高浜発電所 発電用原子炉設置変更許可申請
(1号及び2号原子炉施設の変更)
【使用済燃料ピットの未臨界性評価の変更】

審査会合における指摘事項の回答

2021年4月15日

2020年12月15日審査会合における指摘事項

図 SFP注水設備の構成

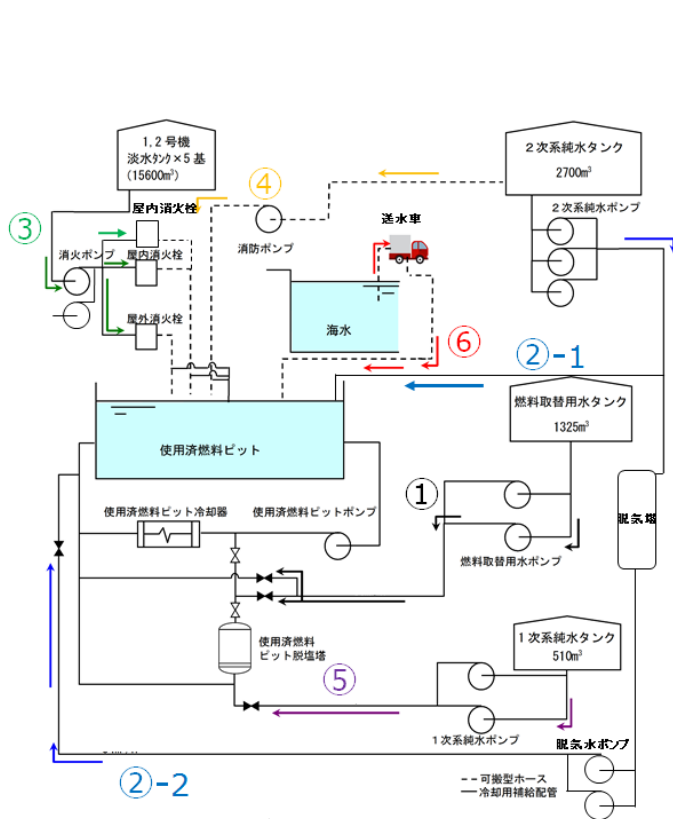
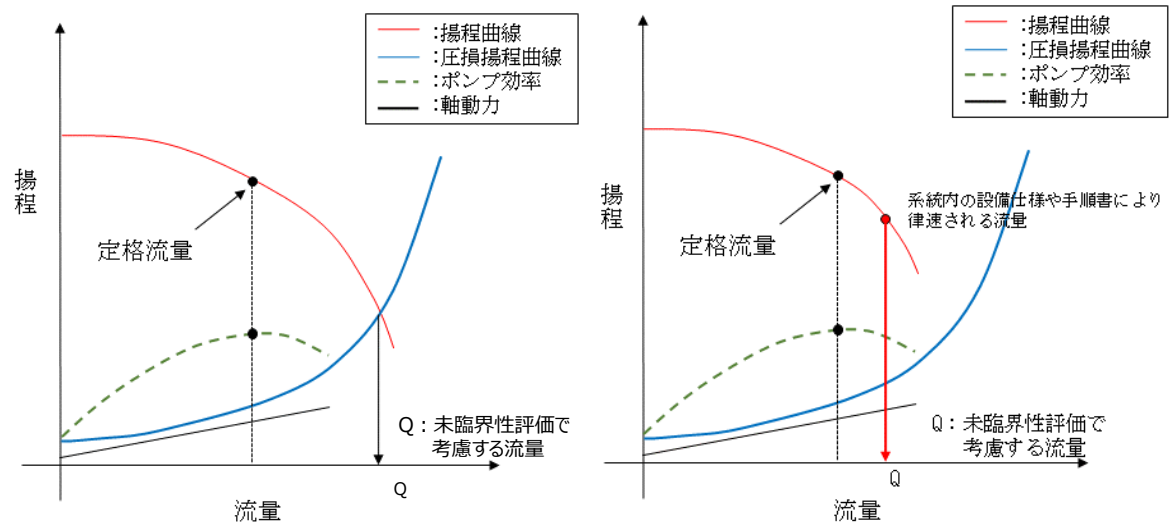
【コメントNo.1】基本ケースおよび不確かさを考慮したケースにおける流量は系統圧損を踏まえた現実的な設定とすることを検討すること（基本ケース条件でポンプの複数台起動を想定しない理由を適切に示すこと）（1 / 2）

- 各手順毎の流量設定にあたっては、基本的にはポンプの揚程曲線と設備構成を踏まえた水頭差や配管圧損等により評価した損失揚程曲線との交点における流量を設定する。（ただし送水実績がある手順は実測値流量を使用する。）なお、揚程曲線に示される範囲内で交わらない場合は、当該系統内の設備仕様や手順書により律速される流量を設定する。
- 基本ケースでは全手順が同時に実施されるとし、1手順につきポンプの起動台数を1台と想定する。（手順書上から、1手順あたりに使用するポンプは1台と読めるため。）
- 不確かさを考慮した条件としては、全手順が同時に実施され、かつ設置されるポンプの全数起動を想定する。

- 手順②-2（脱気水ポンプを用いる手順）については、構成される系統における圧損揚程曲線とポンプ揚程曲線は交わらず、またSFPへの注水実績がない手順である。
- 一方で実際の実施手順としては、出口流量調整弁を「調整開」とし流量計で流量を確認しながら注水することとなっているため、当該手順の基本ケース条件としては、流量計の指示上限である40m³/hを設定する。

液滴径毎の個数分布取得結果（H27年実施 測定点⑤の例）

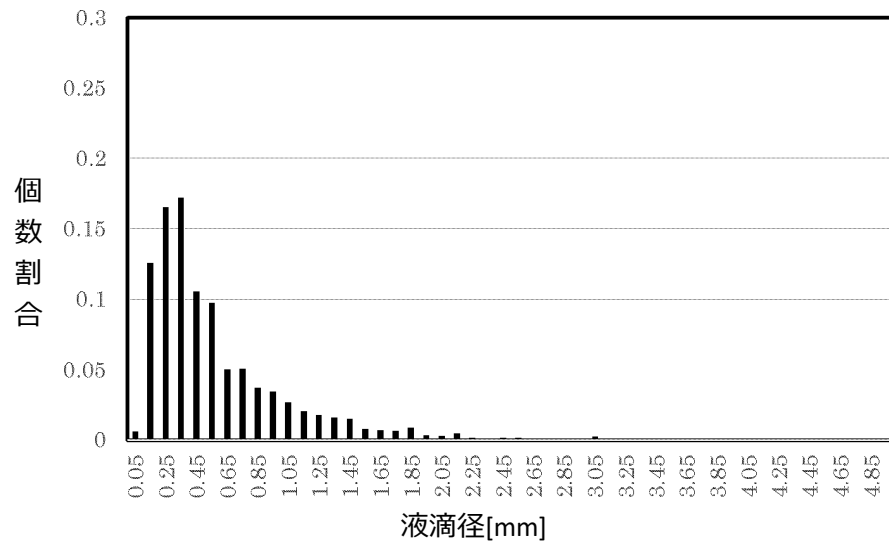
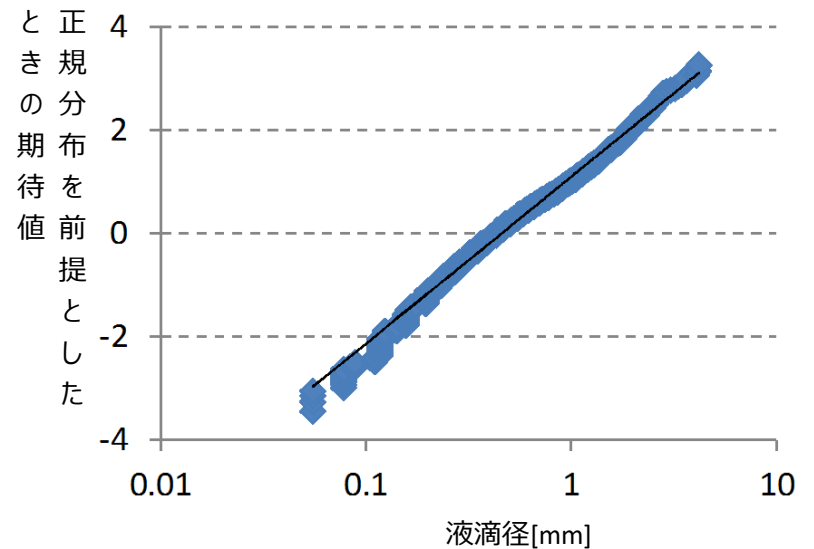
No.	指摘事項	会合日
①	基本ケースおよび不確かさを考慮したケースにおける流量は系統圧損を踏まえた現実的な設定とすることを検討すること。（基本ケース条件でポンプの複数台起動を想定しない理由を適切に示すこと）	2020/12/15
②	スプレイ試験で測定された液滴の個数分布が対数正規分布になることの根拠（文献など）を示すこと。	2020/12/15
③	SFP内での現状の内挿物保有状況を説明すること。	2020/12/15
④	FPに関するベンチマーク解析の詳細を示すこと。	2020/12/15

- スプレイヘッド実機を用いた試験により取得した各測定点での液滴毎の個数分布は、対数正規性を有していることを確認している。測定結果に正規性があるということは、一般に自然現象としてもばらつきを再現したサンプリングと捉えることができる。
- また既往の研究にて、ノズルから噴出された水が液滴化するまでの過程を確率的にモデル化した場合の液滴の個数分布が対数正規分布で近似され、実際に測定した液滴個数分布とも良好に一致すること※¹、種々のスプレイノズルを用いた試験により取得したスプレイの液滴個数分布は対数正規分布で近似されたこと※² が知られている。
- 以上のことから、各測定点での液滴径毎の個数分布が対数正規性を有する今回の試験結果は妥当と考えられる。

取得した液滴データについて累積比率（確率Pi）を求め、Piに対して正規分布の累積分布関数の逆関数を用いて求めた値をプロットしたところ、片対数グラフ上でほぼ直線となった。

SFPラック内の内挿物保管状況

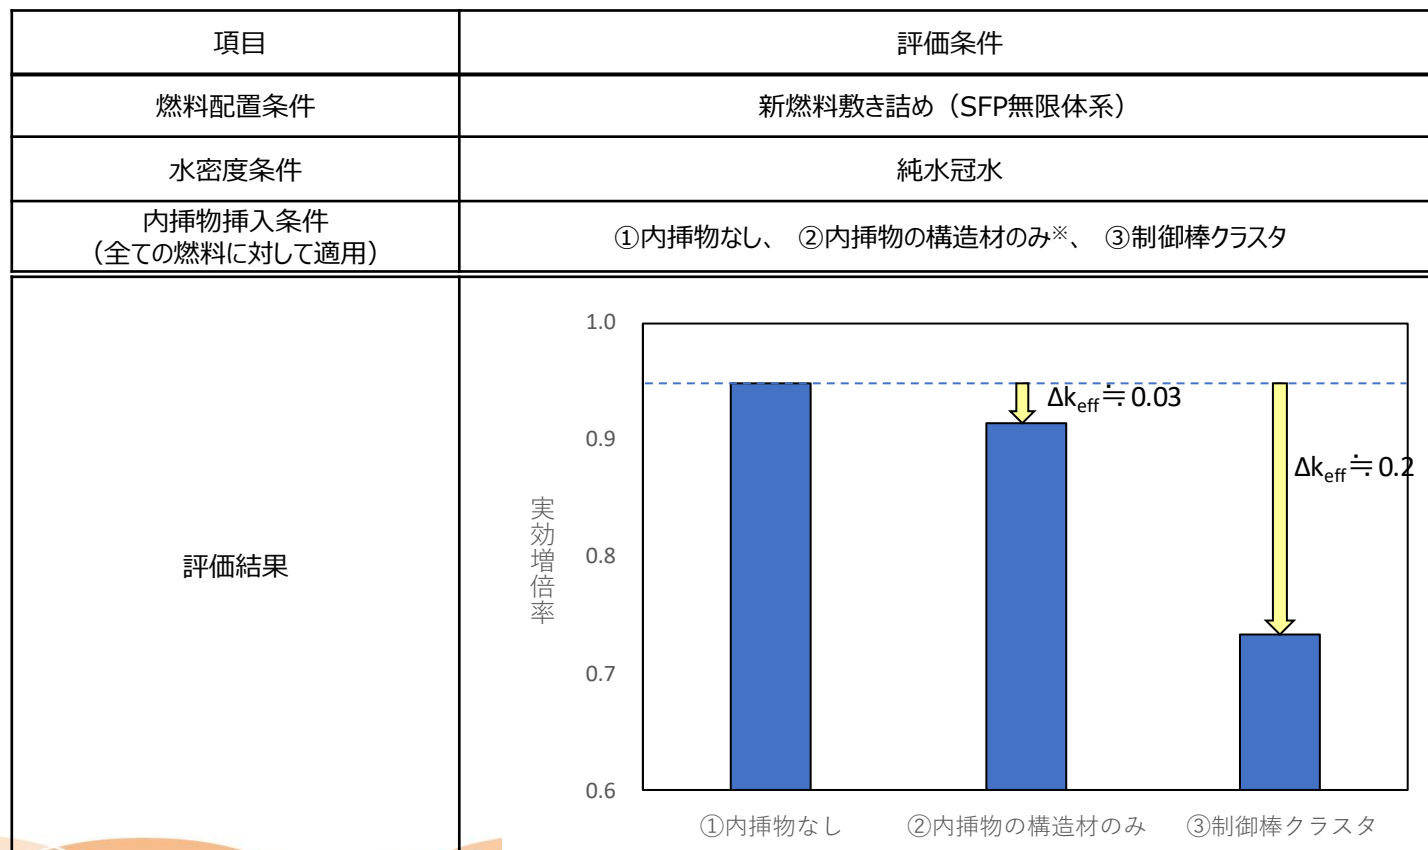
【コメントNo.3】SFP内での現状の内挿物保管状況を説明すること（1 / 2）

- ・SFPラック内に保管中の大部分の燃料には内挿物が挿入されている。
- ・内挿物の種別としては、プラグングデバイスと制御棒クラスタが大半を占めている。
